改善箇所説明図

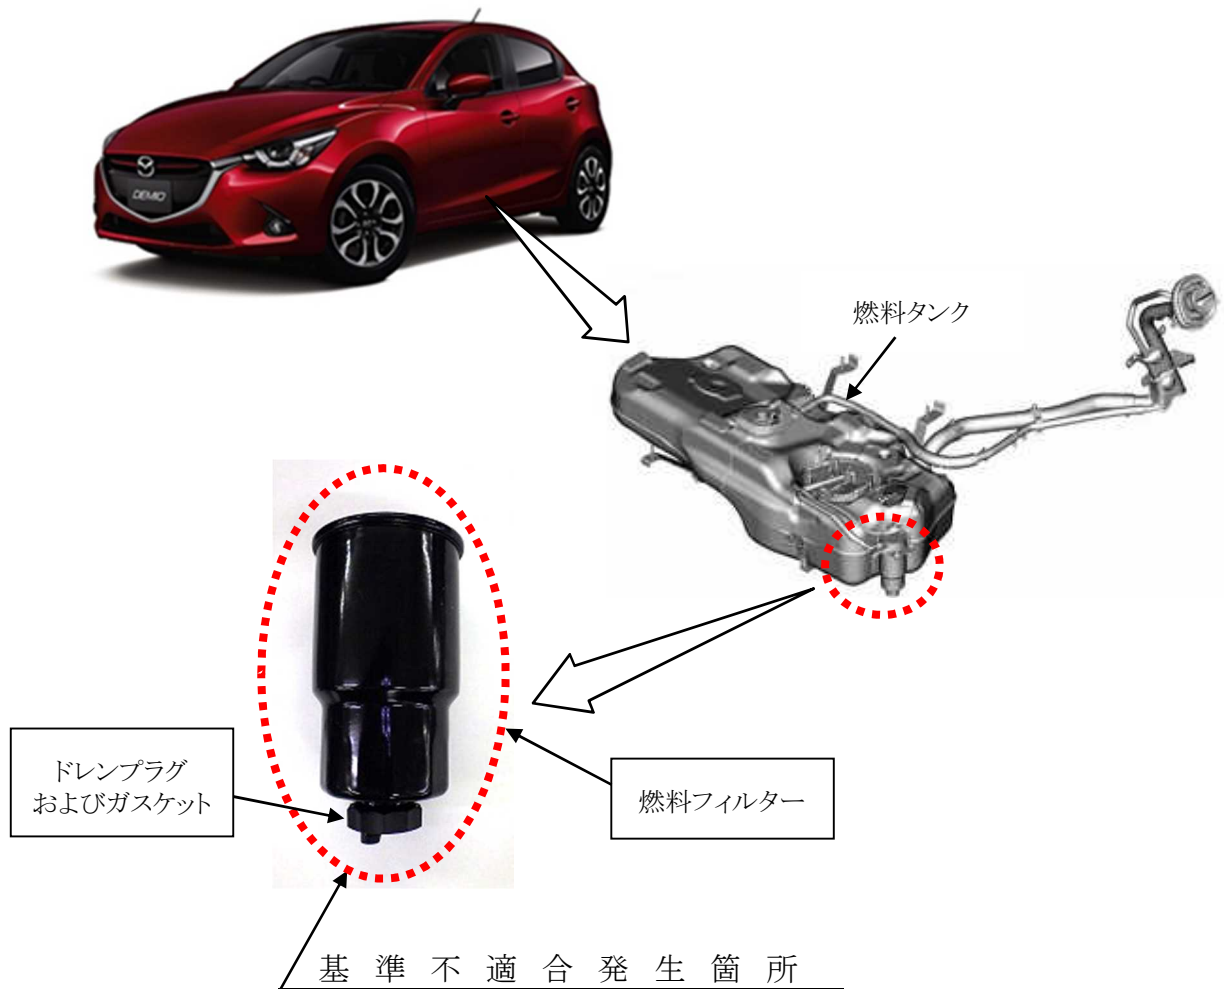
燃料フィルターにおいて、ドレンプラグ取付部の平面が確保できていないため、定期点検時にドレンプラグを緩め、再締め付け作業を行うと、シール性が低下することがある。そのため、そのまま使用を続けると、燃料が漏れるおそれがある。

全車両、燃料フィルターもしくは、燃料フィルターのドレンプラグとガスケットを対策品に交換する。

識別：右リヤ・ドア・ロア・ヒンジ取付けボルトに白ペンを塗布する。
